福島第一原子力発電所 特定原子力施設に係る実施計画変更比較表（第Ⅱ章 2.13 使用済燃料乾式キャスク仮保管設備）

変更前	変更後	変更理由														
(現行記載なし)	<p style="text-align: center;"><u>表 2. 13-4 輸送貯蔵兼用キャスク (増設) 仕様</u></p>

図 1.1-3 半径方向断面モデル(乾式貯蔵キャスク(中型キャスク))

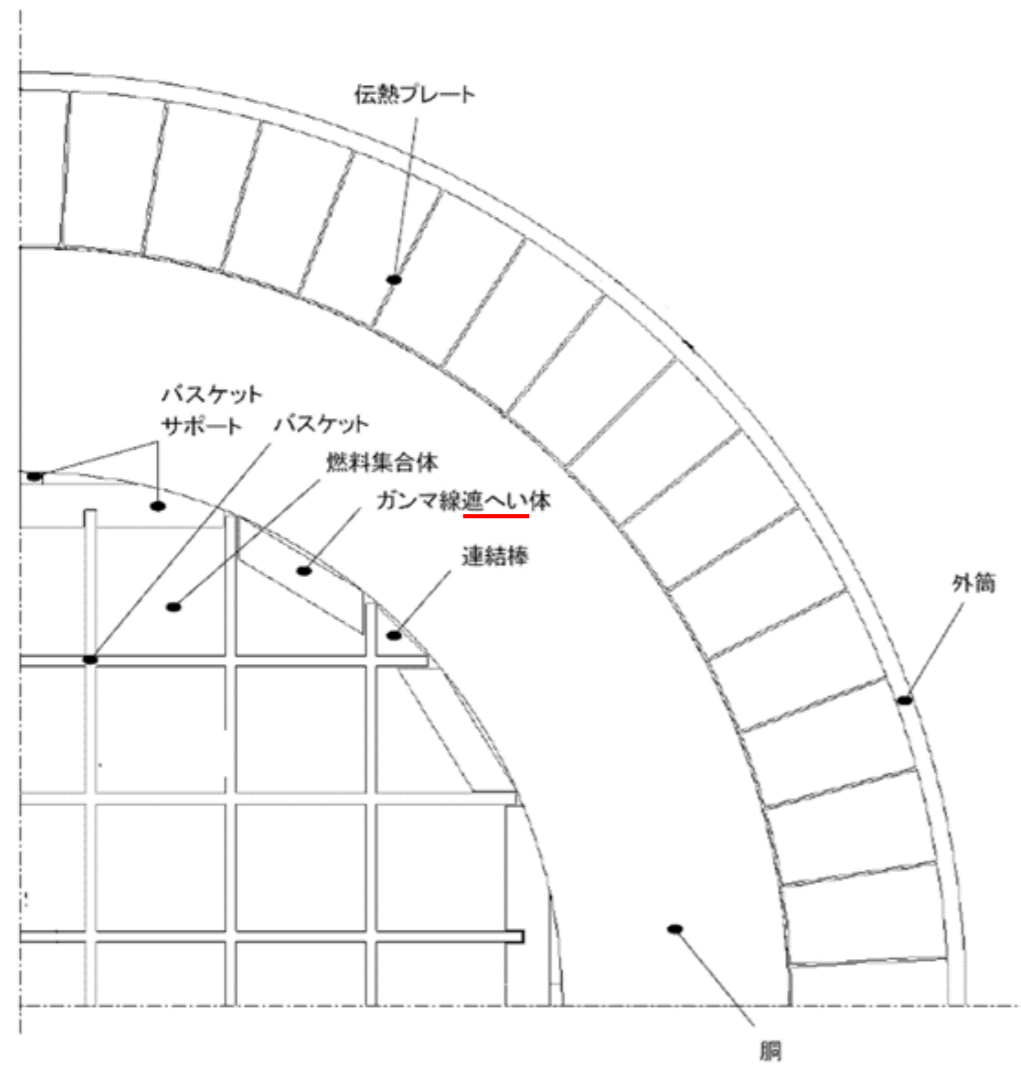
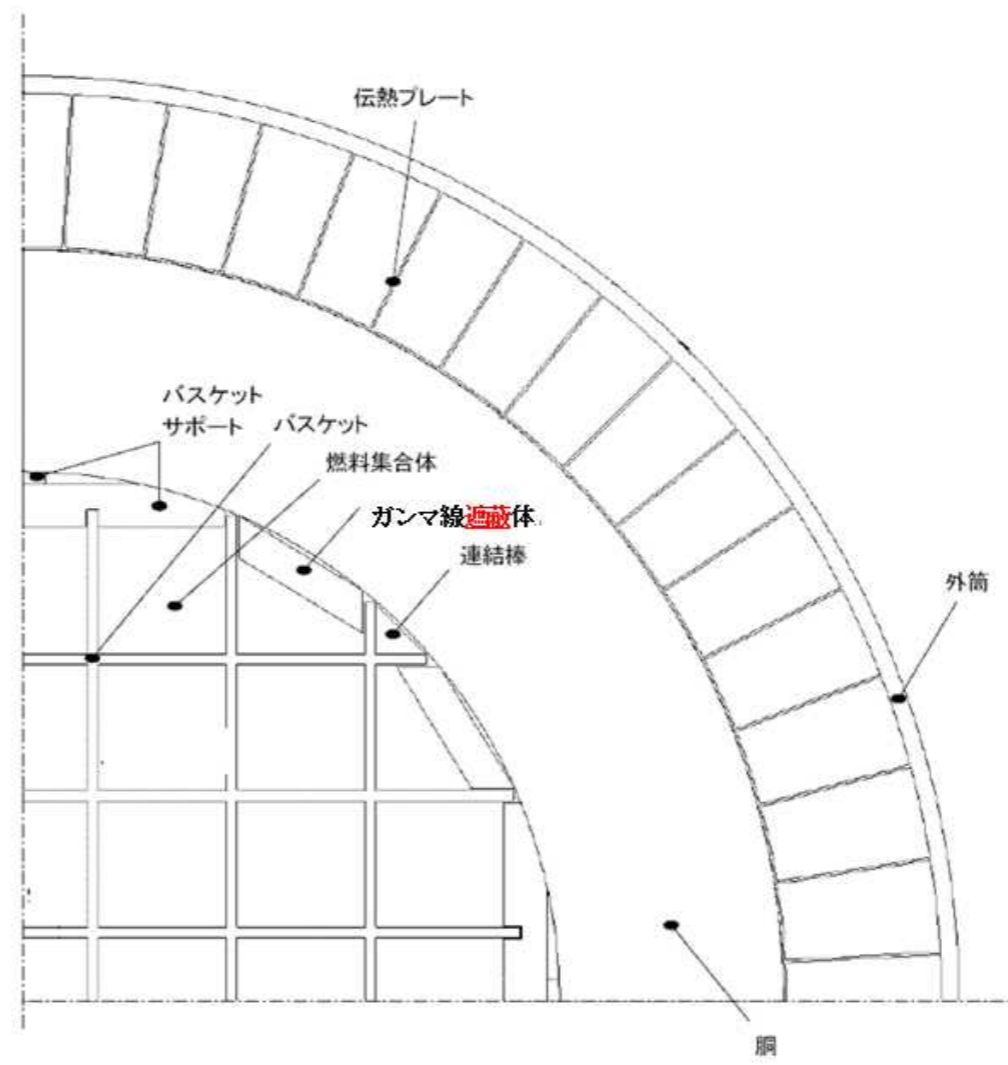
記載の適正化

図 1.1-6 半径方向断面モデル(乾式貯蔵キャスク(大型キャスク))

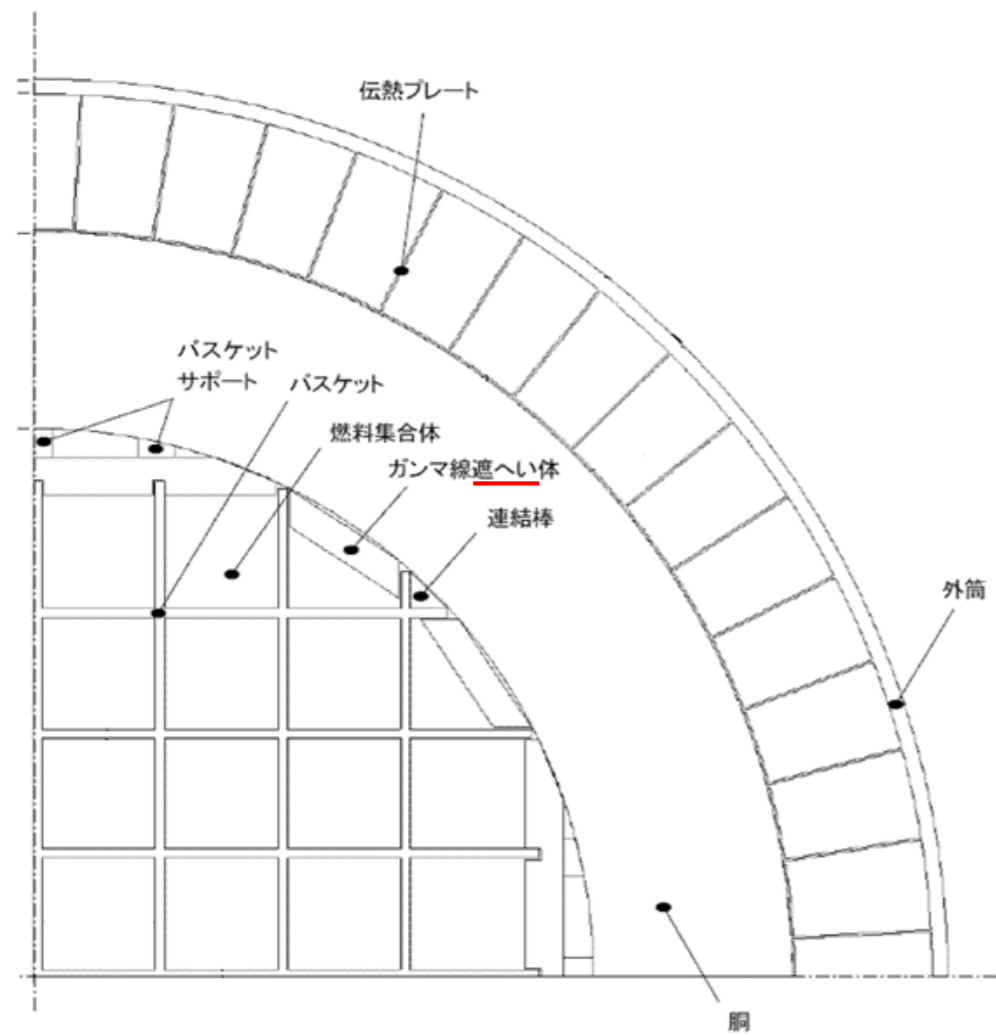
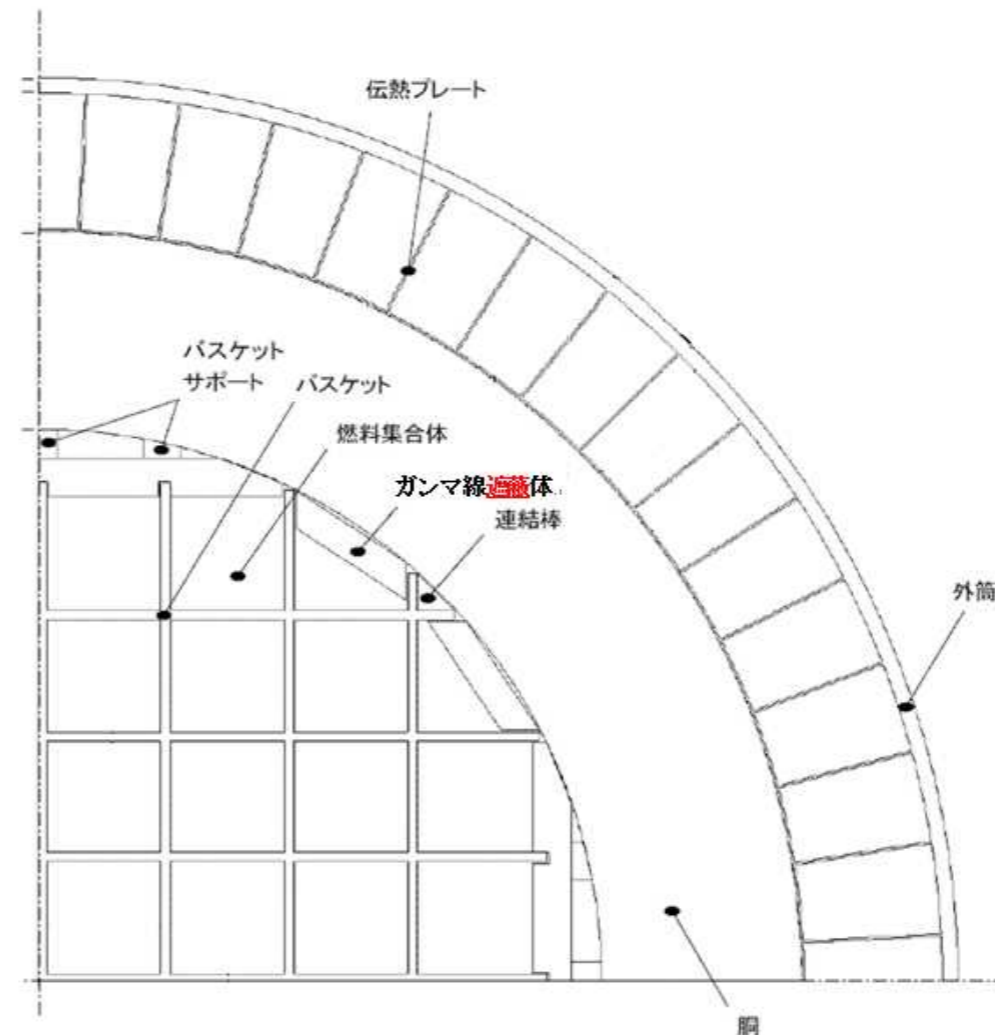
記載の適正化

図 1.1-11 軸方向断面モデル

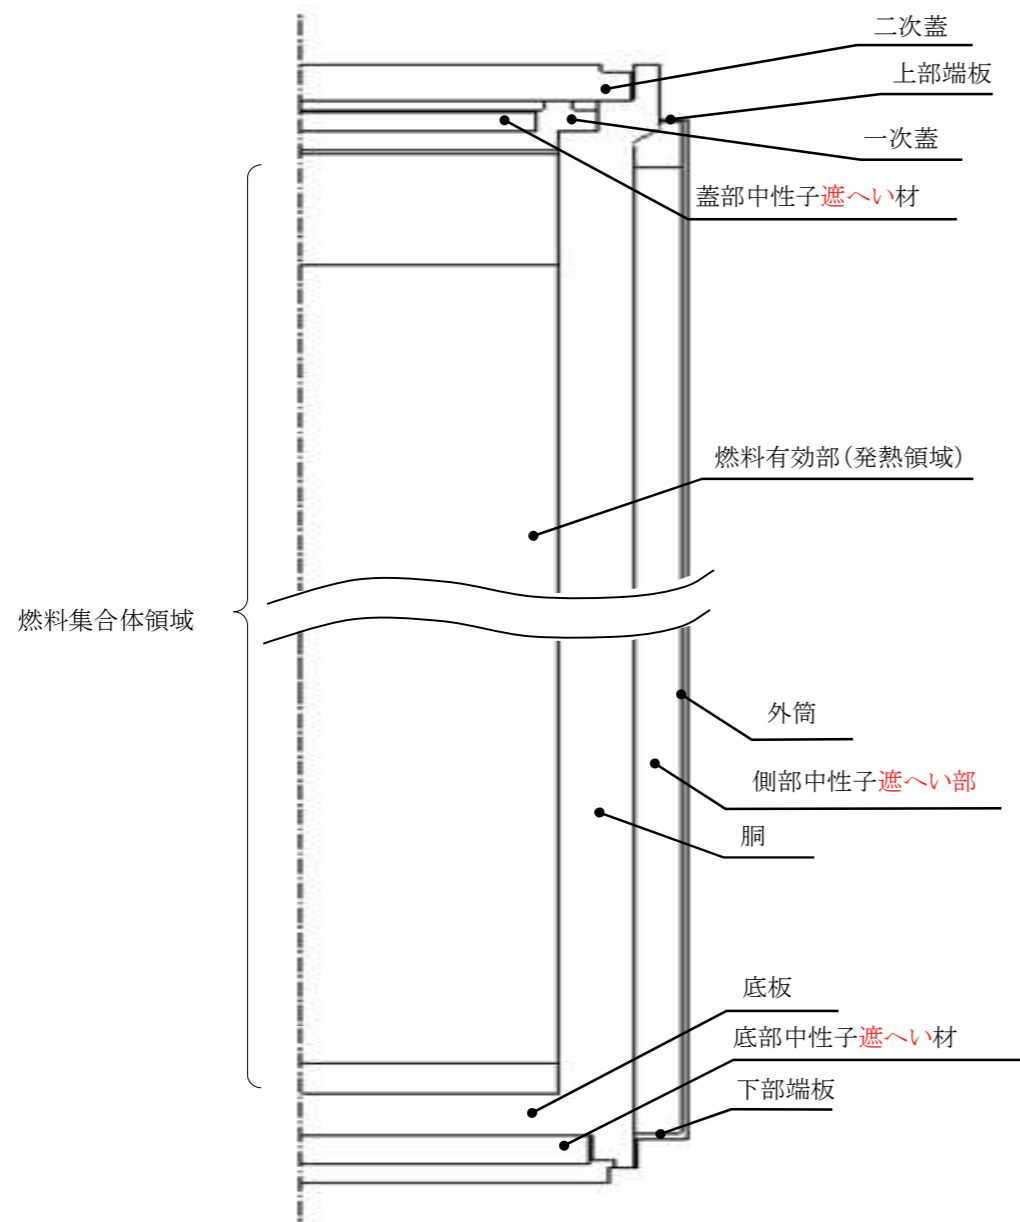
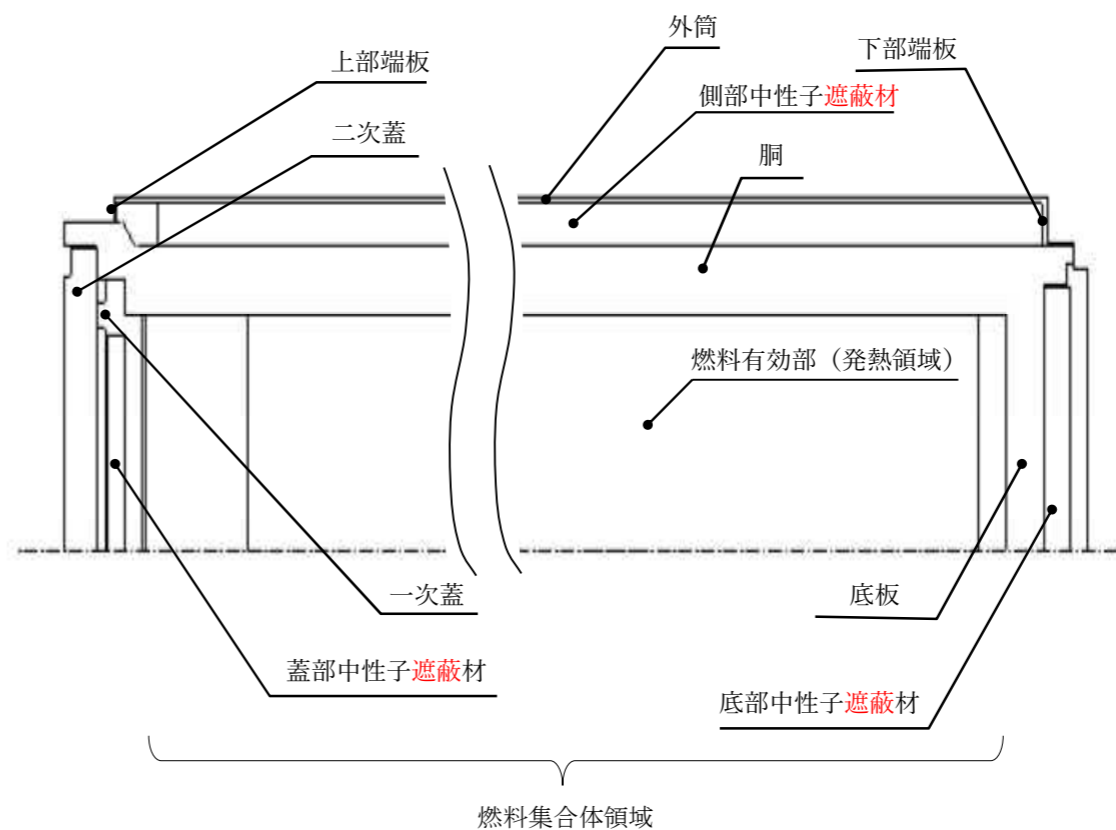
記載の適正化

図 1.1-12 半径方向断面モデル

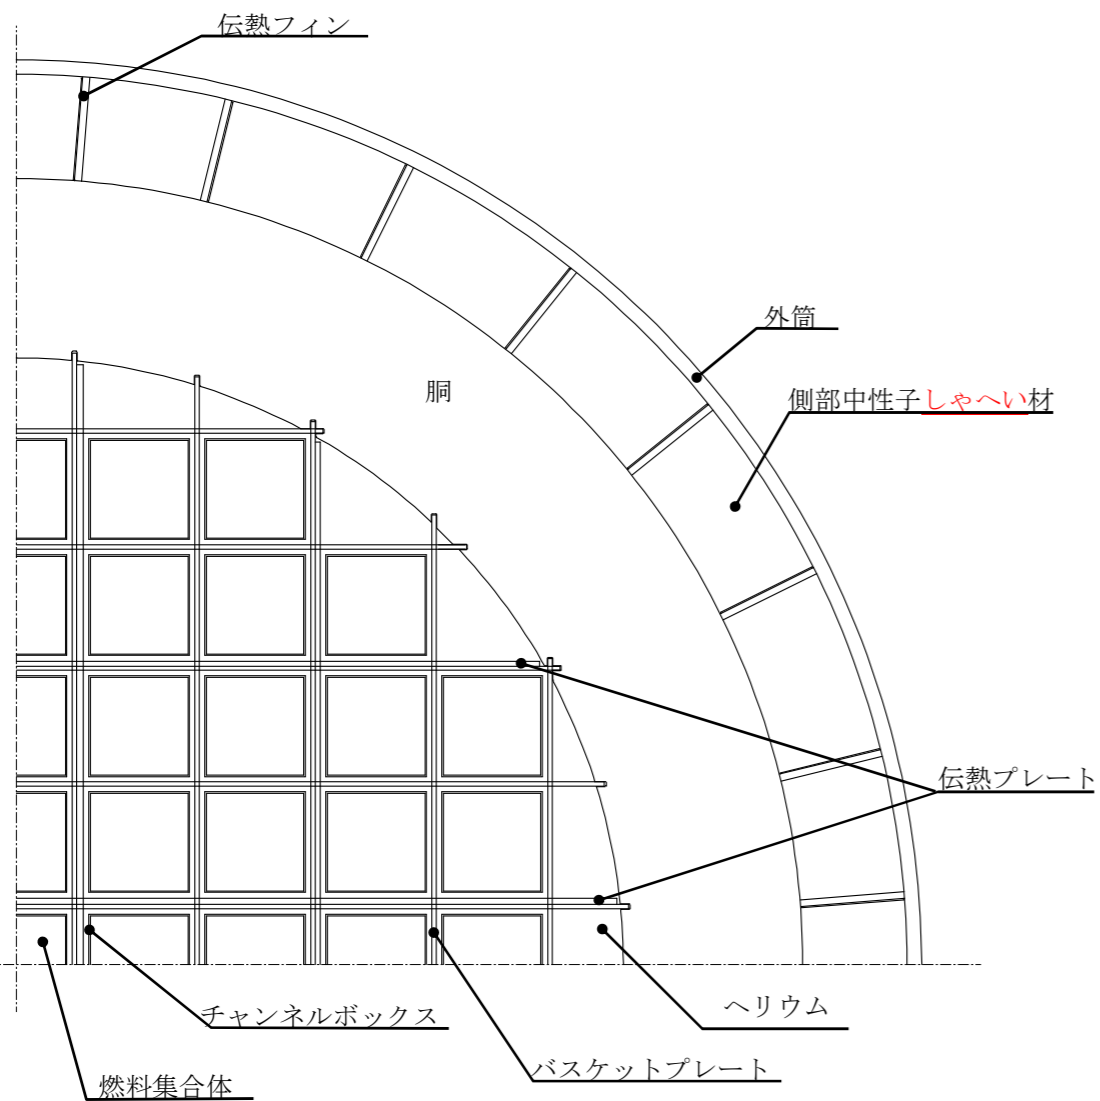
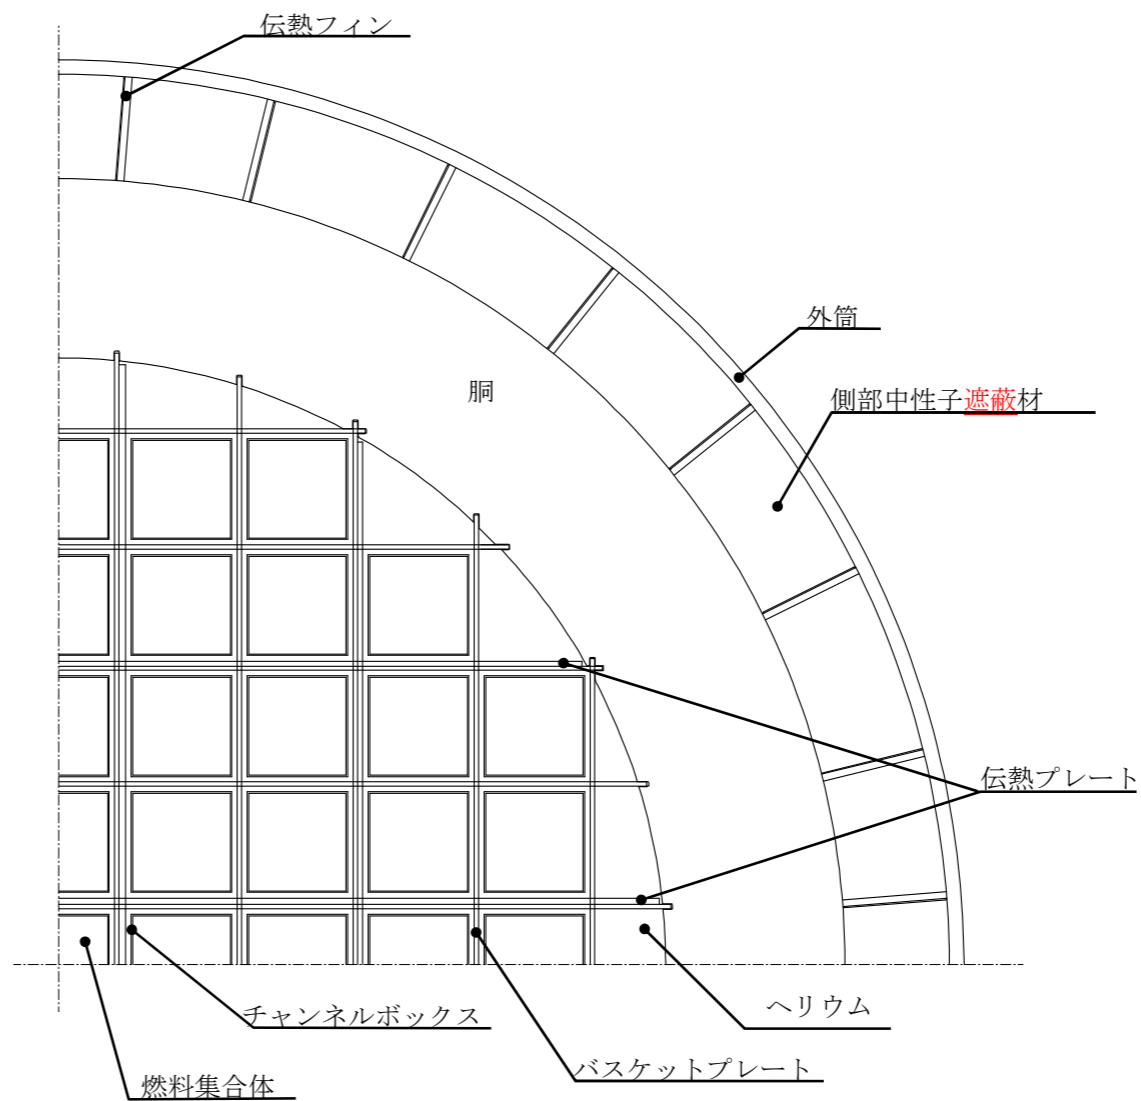
記載の適正化

図 2.1-3 乾式貯蔵キャスクの貫通孔蓋板部詳細図

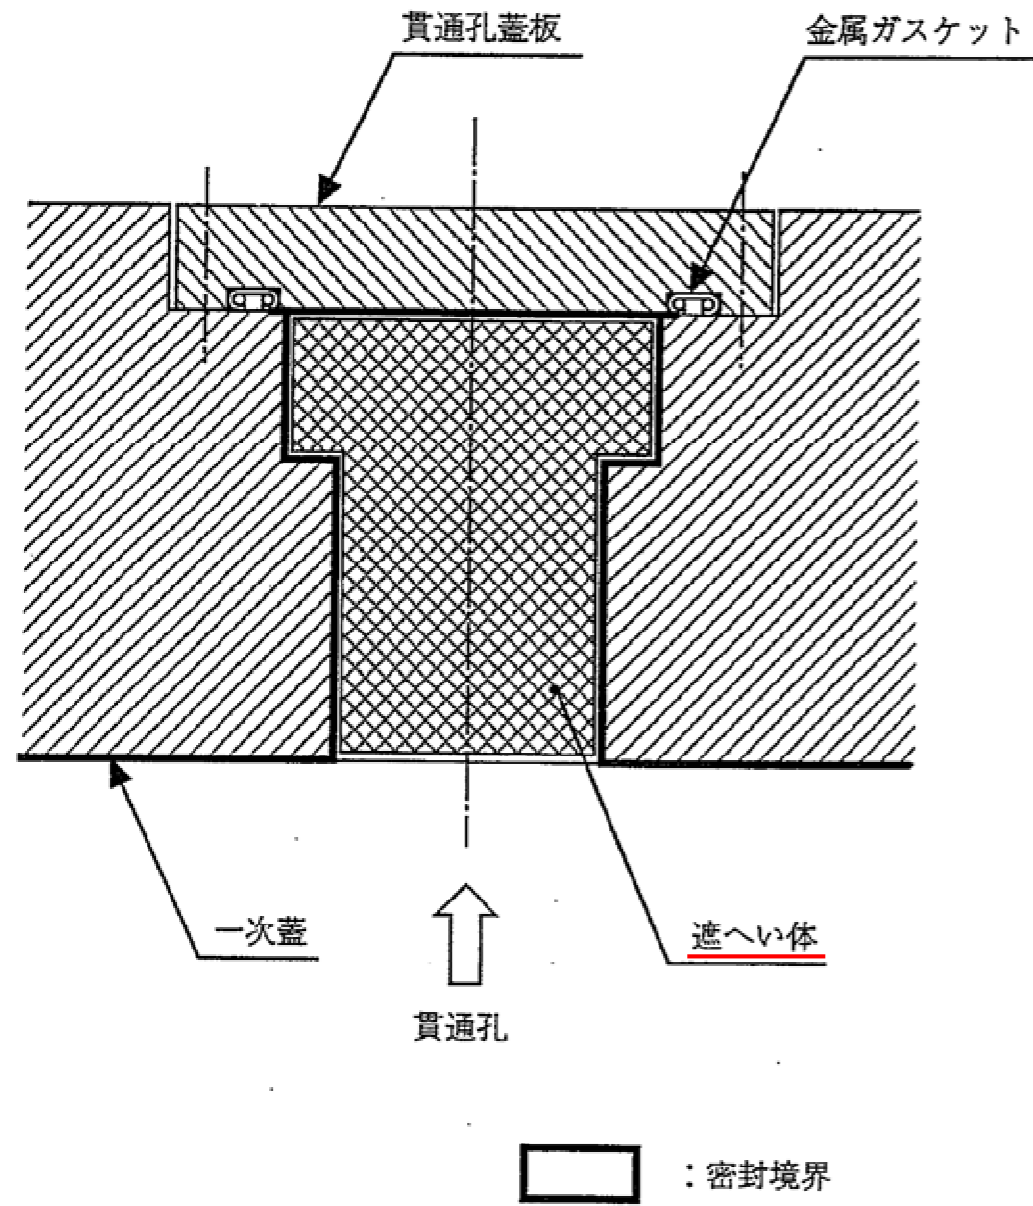
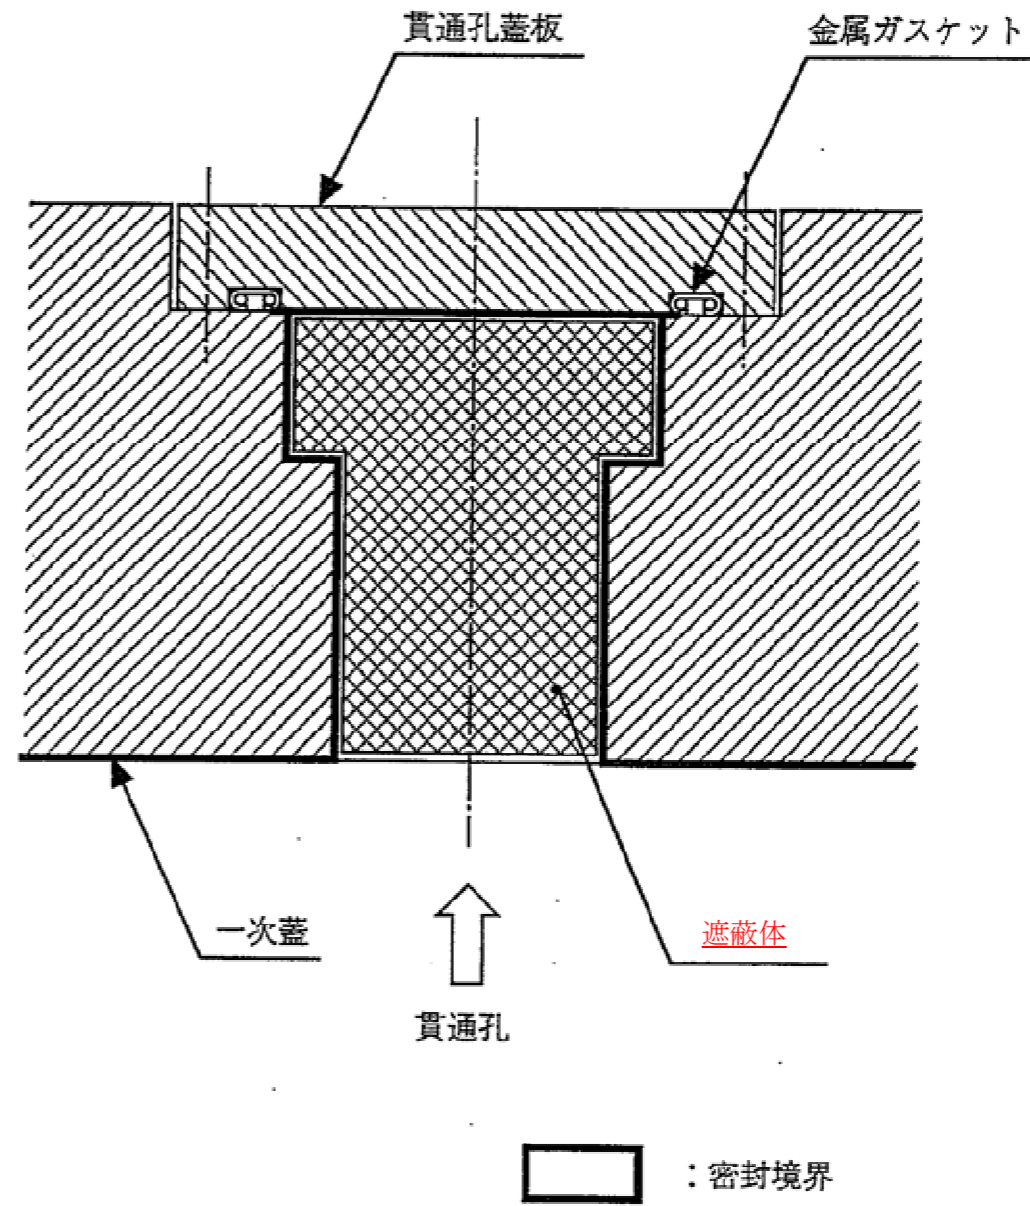
記載の適正化
